「水利工程生態檢核自評表」

工程基本資料	計畫名稱	大漢溪水環境改善計畫		水系名稱	大漢溪	填表人	黃偉哲	
	工程名稱	大嵙崁親水園區景觀工程		設計單位	待招標	紀錄日期	2019/01/15	
	工程期程			監造廠商	待招標	工程階段 ☒ 計畫提報階段 ☐ 調查設計階段 ☐ 施工階段 ☐ 維護管理階段		
	主辦機關	桃園市水務局		施工廠商	待招標			
	現況圖	☐ 定點連續周界照片 ☐ 工程設施照片 ☒ 水域棲地照片 ☒ 水岸及護坡照片 ☐ 水棲生物照片 ☐ 相關工程計畫索引圖 ☐ 其他：_____		工程預算/經費 (千元)	364,850			
	基地位置	行政區：桃園市(縣)___大溪___區(鄉、鎮、市) ； TWD97 座標 X：281457.037158589 Y：2757190.38599086						
	工程目的	結合大漢溪水體打造親水園區特色景觀，重新建立自行車道環狀動線並設置相關服務設施，提供民眾優質的休憩與知性旅遊新選擇。						
	工程概要	大漢溪左岸景觀土丘及中央景觀水道環境營造						
預期效益	配合左岸中庄調整池及右岸山豬湖自然生態園區，串連大漢溪兩岸自行車休憩路網、周邊觀光景點及河濱生態園區，營造整體親水環境園區、提供居民舒適休憩空間。							
階段	檢核項目	評估內容	檢核事項					
工程計畫提報核定階段	一、專業參與	生態背景團隊	是否有生態背景領域工作團隊參與，協助蒐集調查生態資料、評估生態衝擊、擬定生態保育原則？ ☒ 是 ☐ 否：_____					
	二、生態資料蒐集調查	地理位置	區位： ☒ 法定自然保護區、 ☐ 一般區 (法定自然保護區包含自然保留區、野生動物保護區、野生動物重要棲息環境、國家公園、國家自然公園、國有林自然保護區、國家重要濕地、海岸保護區…等。) 水庫集水區_次要水庫_鳶山堰

附表 D-02 生態專業人員現場勘查紀錄表

附表 D-03 工程方案之生態評估分析

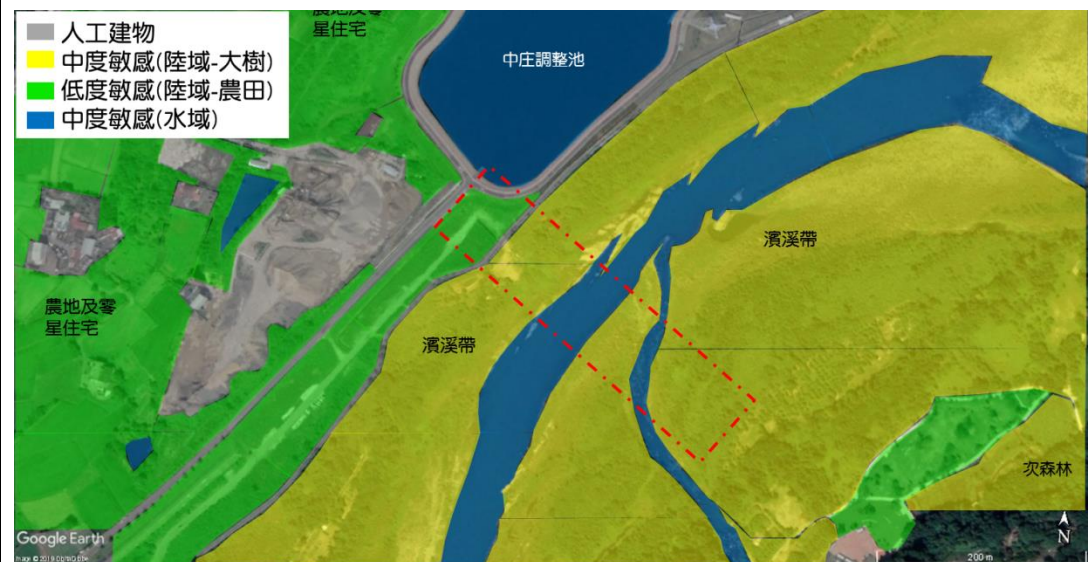
勘查日期	民國 108 年 01 月 14 日	填表日期	民國 108 年 01 月 15 日
紀錄人員	王玠文	勘查地點	工地現場
人員	單位/職稱	參與勘查事項	
黃偉哲	桃園市水務局/副工程司	工程設計說明	
黃鈞漢	觀察家生態顧問公司/經理	現場勘查	
王玠文	觀察家生態顧問公司/專員	現場勘查	
現場勘查意見		處理情形回覆	
提出人員(單位/職稱):王玠文/觀察家生態顧問公司		回覆人員(單位/職稱):	
1.「迴避」跨河休憩路廊(全長約 438M)，此區域為較少人為干擾的區域，在此區域有工程開發行為，可能會影響此區生物利用狀況，工程施作時發出的噪音、影響水質、砍掉的樹木等等，會讓原有棲息於此區的動物離開，工程完工後可能因為光照及人為干擾等因素，讓生物不能再繼續利用這塊棲地，不建議施作。 2.「補償」建議多種植台灣原生種喬木，像是苦楝等，種植於人行道附近，可提供遮陽及提高棲地多樣性。 3.「減輕」建議工程施作保留溪中底質不干擾溪床，濱溪植被盡可能保留，可去除外來種。 4.「減輕」建議施工時不擾動工程範圍之外的區域，建議盡可能縮小工區。 5.「減輕」針對此工程區域，應於施工時維持溪水清澈，並保留高孔隙的底棲環境，讓蜻蜓幼生有地方躲藏，並保留溪流周圍之喬木，落葉也為水昆的食物來源之一。		1.現況從鳶山堰至武嶺橋缺乏跨越大漢溪之人行、自行車動線；本案完成後將結合前期山豬湖生態園區、悠活騎樂休閒園區等計畫，以完整悠活騎樂路徑系統，有效串聯大漢溪沿線遊憩觀光景點，營造整體親水環境園區、提供居民舒適休憩空間。 2.將選擇適地適宜之台灣原生種喬木，並優先種植以提供遮陽並豐富棲地多樣性。 3.針對中央河道的溪床及濱溪植被，均以不干擾及保留為原則。 4.依工程特性將合理規劃工區範圍及施工動線，以不擾動周邊區域。 5.將通知施工單位生物敏感區位，並保留溪流周圍喬木，以保全生物生存環境與空間。
